# Shearwater Teric

## Versionshinweise zur Firmware

### VERSION 17 04.03.2020

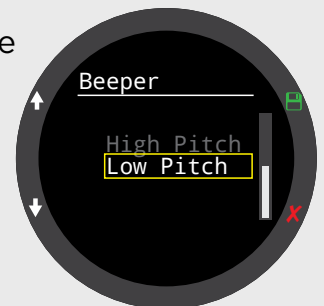
**NEU** Neue Signalgeberoption mit geringerer Frequenz, die für manche Benutzer eventuell einfacher zu hören ist.

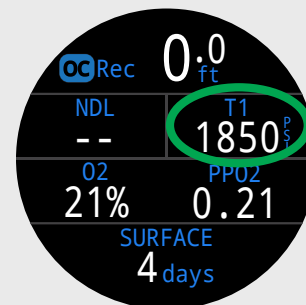
**VERBESSERUNG** Im OC Rec-Standardlayout kann die ZzOF-Position (oben rechts) durch eine alternative Anzeige ersetzt werden.
